COMUNE DI GREVE IN CHIANTI  
Via Danimarca

Variante al R. U. con contestuale approvazione del piano  
attuativo Area denominata Lotto Libero 13

# Fascicolo esplicativo delle controdeduzioni alle osservazioni

**CONTRODEDUZIONI ALLE OSSERVAZIONI**  
**RELAZIONE GENERALE DI SINTESI**

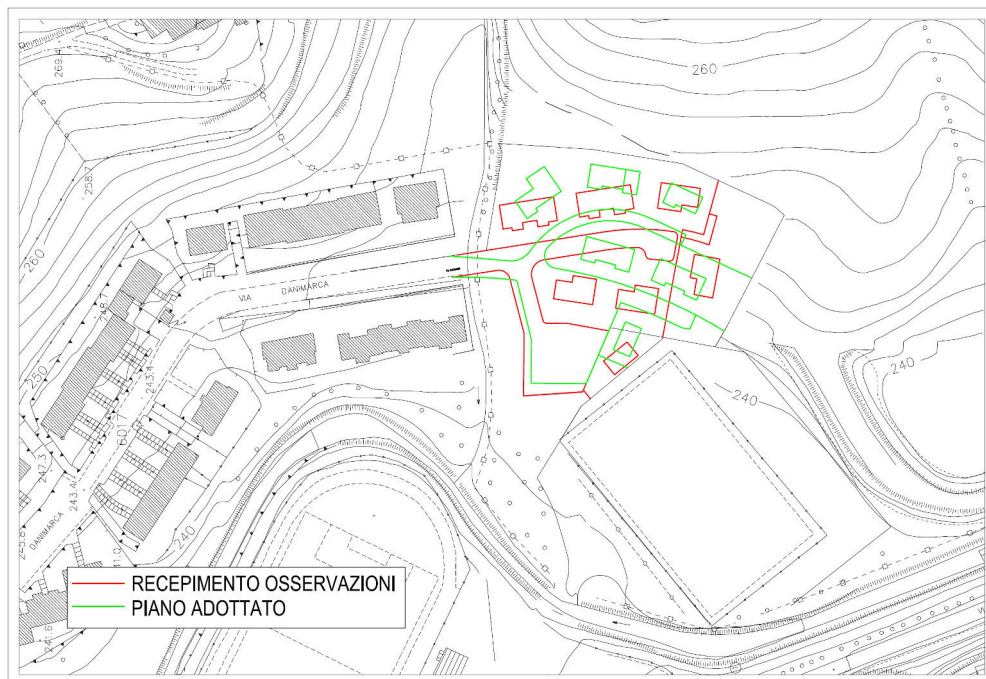
- **di disporre i fabbricati in linea** con la viabilità in continuazione di via Danimarca . Naturalmente possiamo rispettare il tipo ma non ci è consentito il perfetto allineamento dei fabbricati esistenti in quanto abbiamo una serie di vincoli che non lo permettono e precisamente : la geomorfologia ( zona G.4) , la distanza di 10 mt dal borro e la forma del lotto. Problematiche che chiaramente ritroviamo analizzate nel Contributo Regionale laddove si dice che "*ove possibile*" i nuovi interventi si debbano porre in continuità con il tessuto edilizio. Nella planimetria sottostante si evidenziano le modificazioni morfologiche apportate

Viene rivisto completamente l'aspetto morfologico e distributivo in piena coerenza con quelle che sono le linee guida dettate per la tipologia esistente su via Danimarca ( T.R.8 Tessuto lineare).

Infatti viene **eliminata** la previsione di realizzare due strade a servizio dei lotti realizzandone una in semplice continuazione di via Danimarca.

Elaborato cartografico con verifica linee  
guida Regione Toscana

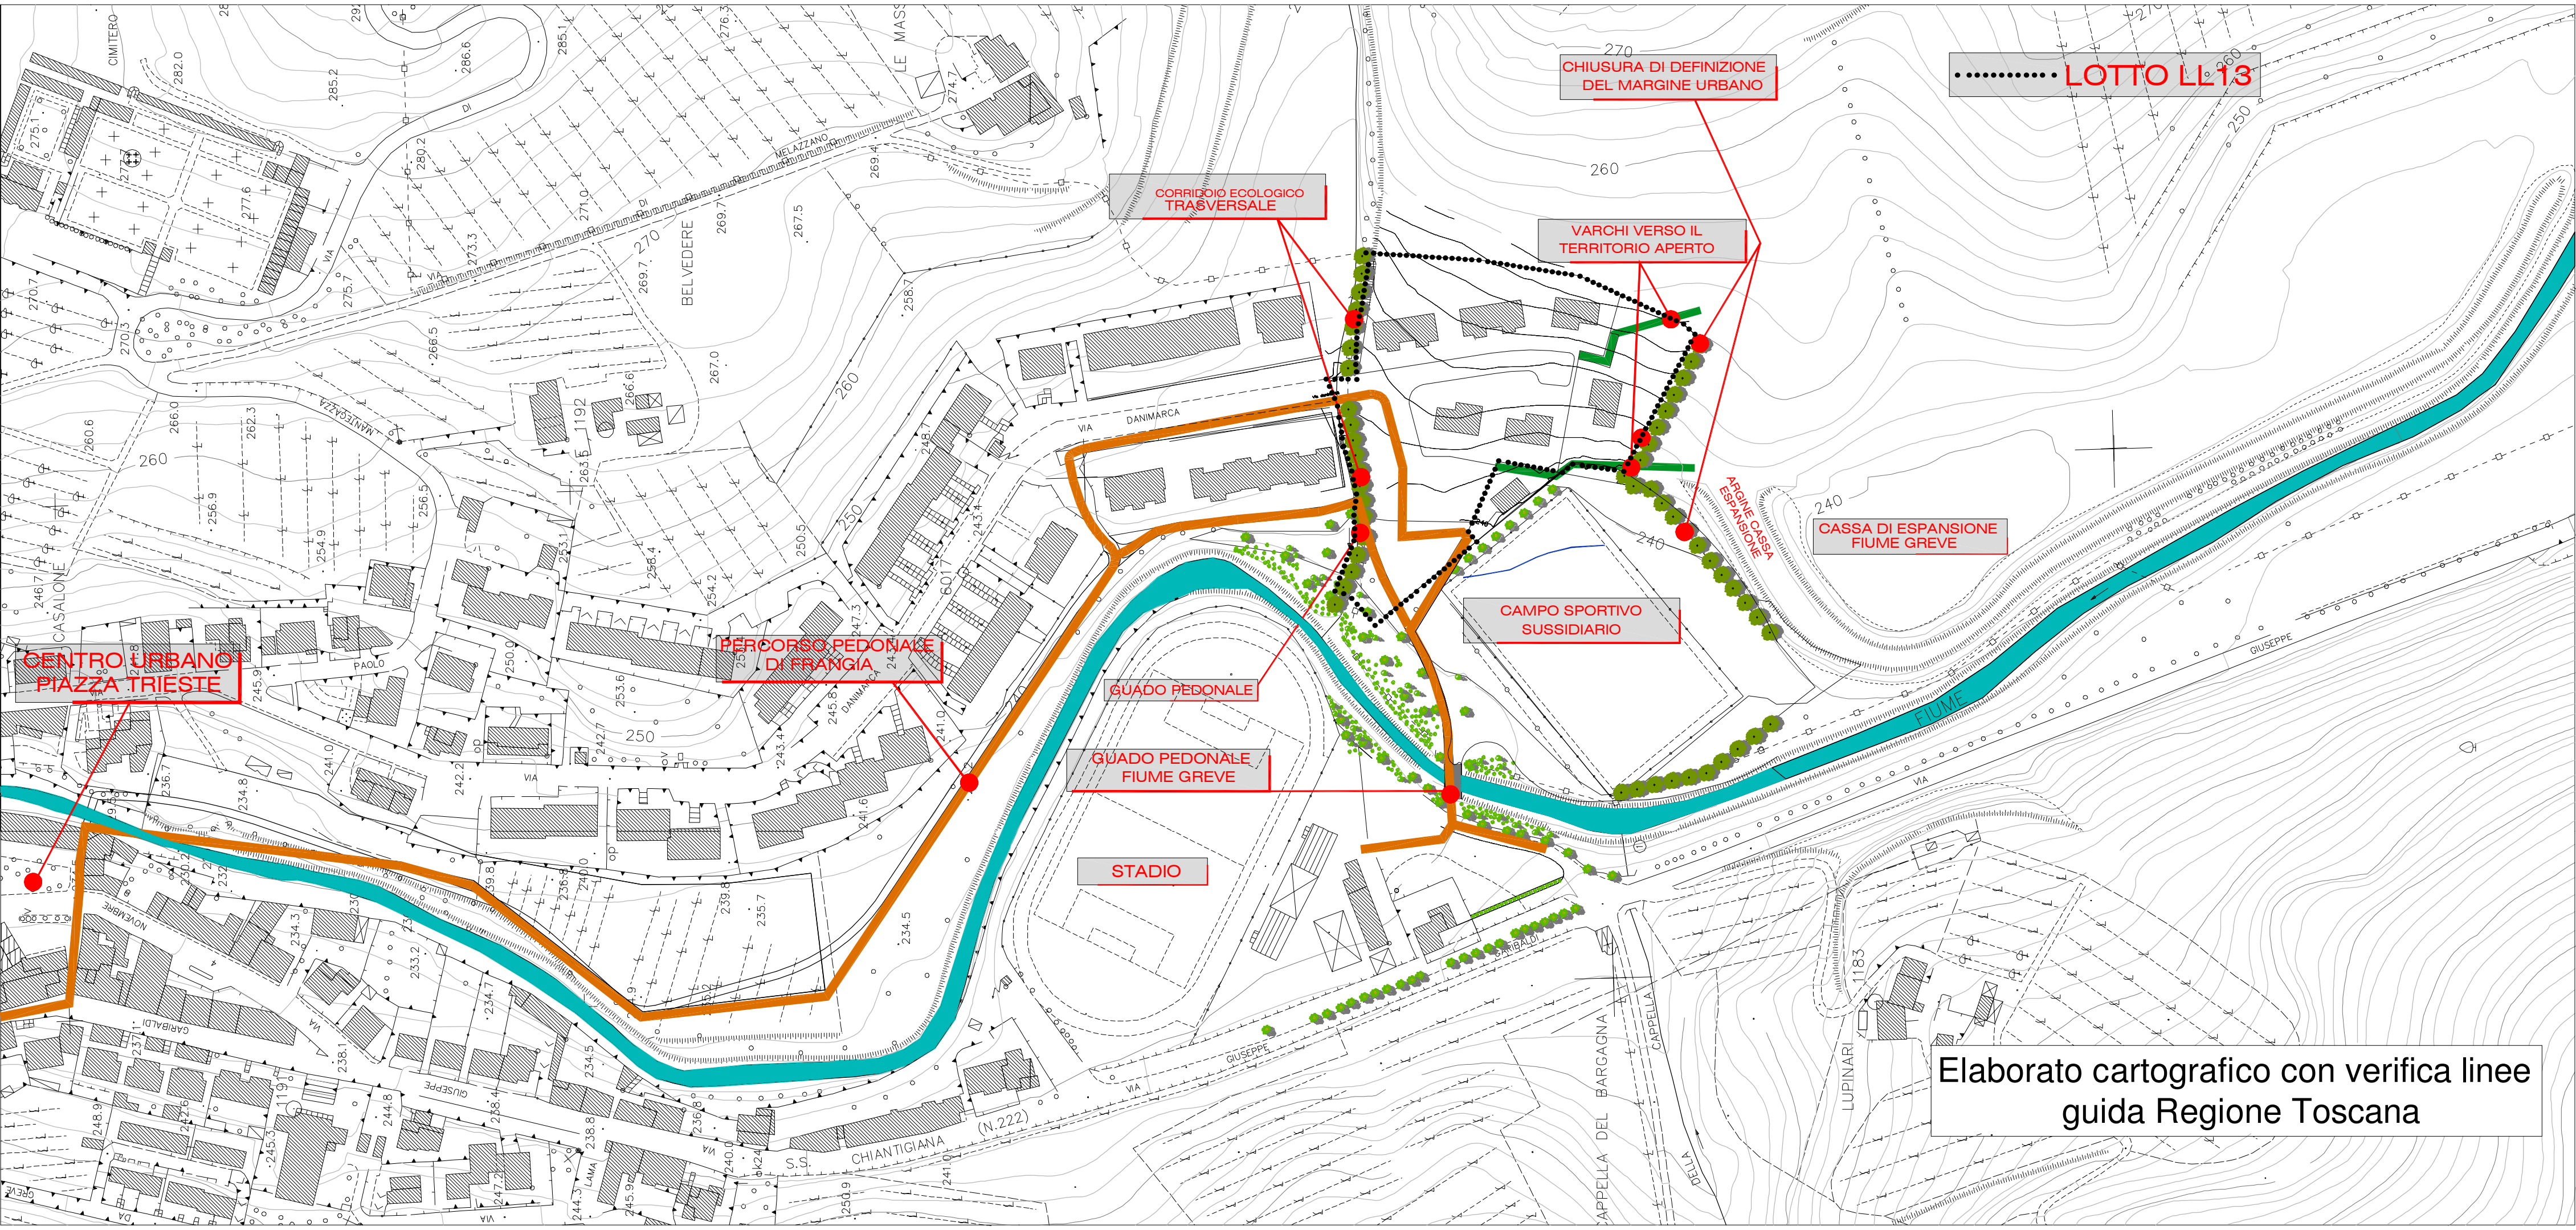
CONTRIBUTO REGIONALE	CONTRODEDUZIONI
<p><b>OBBIETTIVO 1 E SCHEDA AMBITO PAESAGGIO 10 DEL PIT-PPR</b>  <b>DIRETTIVA 1.4</b> - <i>Nelle aree di margine degli insediamenti, favorire la riqualificazione morfologica e funzionale attraverso forme di integrazione tra tessuto costruito e rurale.....</i></p>	<p>Si recepisce il contributo ridefinendo in margine urbano prevedendone una riqualificazione funzionale tramite il superamento fisico dell'attuale borro che non consente forme di integrazione tra il tessuto costruito in via Danimarca che termina " cul de sac" e il territorio rurale . La riqualificazione non solo funzionale ma anche morfologica potrà quindi avvenire terminando l'attuale camminamento in frangia al fiume Greve che proviene dal centro di Greve in Chianti ( P.za Trieste) e dotando l'attuale campo sportivo sussidiario ( oggi avulso dal contesto urbano) di una viabilità carrabile che tramite una Piazza/Parceggio , le sistemazioni a verde e il corridoio ecologico in frangia al borro determineranno , insieme al bordo del costruito riqualificato la definizione chiara tra il margine delle funzioni urbane da quelle del territorio rurale.</p>

<p><b>OBBIETTIVO 1 E SCHEDA AMBITO PAESAGGIO 10 DEL PIT-PPR</b>  <b>DIRETTIVA 1.5</b> - <i>Assicurare che i nuovi interventi: -Siano opportunamente inseriti nel contesto paesaggistico senza alterarne la qualità morfologica e percettiva; coerenti per tipi edilizi, materili, colori ed altezze; rispettino le regole insediative e architettoniche storiche; tengano conto delle qualità delle visuali, degli scordi paesistici e dei punti panoramici; contribuiscano all'incremento degli spazi pubblici in termini di quantità e qualità morfologica</i></p>	<p>Si recepisce il contributo inserendo i nuovi fabbricati in una posizione più bassa e pianeggiante e quindi liberando la parte pedicollinare dalla vista . Ciò è consentito dalla diversa organizzazione distributiva dell'intervento in linea che si sviluppa su una sola strada in semplice continuazione di via Danimarca. L'intervento è stato rivisitato in rapporto ai tipi edilizi, materiali e colori esistenti lungo via Danimarca ( eliminando il blocco scale esterne e limitando i muri di contenimento ecc.) I nuovi interventi anche se rivisitati per recepire i contributi contribuiscono ad un forte incremento degli spazi pubblici in termini sia di quantità che di qualità morfologica in quanto raggiungono lo scopo, tramite verde , corridoi ecologici e camminamenti a completare e qualificare la zona di frangia del fiume Greve.</p>

CONTRIBUTO REGIONALE	CONTRODEDUZIONI
<p><b>DISCIPLINA DI PIANO - DIRETTIVE E PRESCRIZIONE - ELABORATIO 8-B art.8.3 punto c)- PRESCRIZIONI</b> - <i>Gli interventi di trasformazione, compresi gli adeguamenti e gli ampliamenti di edifici o infrastrutture esistenti , ove consentiti, e fatti salvi gli interventi necessari alla sicurezza idraulica, sono ammessi a condizione che :</i></p> <p><i>1) mantengano la relazione funzionale e quindi le dinamiche naturali tra il corpo idrico e il territorio di pertinenza fluviale;</i></p> <p><i>2) siano cooorenti con le caratteristiche morfologiche proprie del contesto e garantiscono l'integrazione paesaggistica, il mantenimento dei caratteri e dei valori paesaggistici, anche con riferimento a quelli riconosciuti dal Piano Paesaggistico;</i></p> <p><i>3- Non compromettano le visuali connotate da elevato valore estetico percettivo . 4) Non modifichino i caratteri tipologici e architettonici del patrimonio insediativo di valore storico ed identitario 5- non occludano i varchi e le visuali panoramiche, da e verso il corso d'acqua, che si aprono lungo le rive e dai tracciati accessibili al pubblico e non concorrano alla formazione di fronti urbani continui;</i></p>	<p>Si recepisce il contributo e ciò ha portato a porre particolare attenzione alle dinamiche naturali tra corpo idrico e pertinenze fluviali che vengono integrate e valorizzate per la loro funzione di utlizzo pubblico anche in rapporto al nuovo edificato ed a quello esistente di via Danimarca.</p> <p>Vengono rispettate le caratteristiche morfogiche e dei valori paesaggistici modificando la progettazione per adeguarla al rispetto della coerenza dei caratteri tipologici e costruttivi esistenti. La posizione dell'intervento di trasformazione ai piedi della collina e defilato nei confronti della posizione del fiume e della sua area di frangia fa sì di non occludere " varchi e visuali panoramiche" verso il fiume. Parimenti ( vedi sezione ambientale) l'intervento risulta impostato alla medesima quota della SR. 222 che costituisce l'unico cono visivo significativo . La posizione defilata rispetto alla pendenza significATiva della collina non occlude alcuna visuale . La nuova disposizione dei fabbricati e la realizzazione di un unica viabilità ( rispetto alle due del vecchi Piano ) prevede chiaramente la chiusura del margine urbano</p>

<p><b>Obbiettivo 2 - Direttiva 2.8</b> - Tutelare i valori paesaggistici , ecologici e idrogeomorfologici del sistema di Fondovalle, in particolare della Greve e della Pesa , così come individuati nella carta dei sistemi morfogenetici ( FON) e con gli orientamenti di seguito riportati. Orientamenti : - limitare i fenomeni di artificializzazione e impermeabilizzazione dei suoli ( anche al fine di favorire la ricarica degli acquiferi) e la frammentazione delle superfici agricoli a opera di infrastrutture o di altri interventi di urbanizzazione; - migliorare la qualità ecosistemica complessiva degli ambienti fluviali ed il loro grado di continuità ecologica trasversale e longitudinale, riducendo i processi di artificializzazione degli alvei, delle sponde e della aree di pertinenza fluviale, con priorità per l'area classificata come " corridoio ecologico fluviale"</p>	<p>Si recepisce il contributo modificando il Piano Attuativo con la sensibile riduzione delle zone impermeabili tramite la realizzazione di una sola strada ( si riduce la sup.imp. Di circa mq.250) ed considerando l'impiego per i parcheggi ed i marciapiedi di materiale semidrenante e realizzando i camminamenti con terra armata ( completamente drenante). Per questi aspetti viene pienamente recepito il parere motivato relativo alla VAS rilasciato dall'Autorità Competente. Si prevede inoltre di garantire la continuità ecologica trasversale tramite la realizzazione di un corridoi ecologic lungo il borro esistente che porterà ad intersecare longitudinalmente l'are di frangia del fiume con il corridoio pedonale riva destra della Greve.</p>

CONTRIBUTO REGIONALE	CONTRODEDUZIONI
<p>SINTESI - PERTANTO IN RELAZIONE AL PIANO ATTUATIVO LL13 Greve in Chianti si ritiene opportuno che i nuovi interventi siano finalizzati a costituire la testata del sistema insediativo esistente, ponendosi ove possibile in continuità con il tessuto edilizio , e riqualificare il margine urbano in corrispondenza del campo sportivo.</p>	<p>Il contributo finale ( da considerarsi in termini riassuntivi) viene completamente recepito dalla nuova progettazione di piano in quanto l'intervento con la nuova disposizione viene a costituire la testata del sistema insediativo che è da definirsi chiuso ed in chiara continuità con l'esistente . L'allineamento dei fabbricati non può essere perseguito nonostante la strada sia in prolungamento dell'esistente in quanto la forma del lotto e il regime vincolistico di inedificabilità porta necessariamente allo slittamento del posizionamento dei fabbricati. Il corridoio ecologico trasversale, la sistemazione dell'area di frangia del fiume e dei percorsi pedonali di supporto, la piantumazione di margine tra il passaggio pedonale trasversale ed il campo di calcio sussidiario definiscono e qualificano il margine urbano dell' edificato e delle infrastrutture che terminano il tessuto urbano del capoluogo con quei connotati auspicati dalle LINEE GUIDA dettati per la riqualificazione dei tessuti urbanizzati ( TR8) .</p>
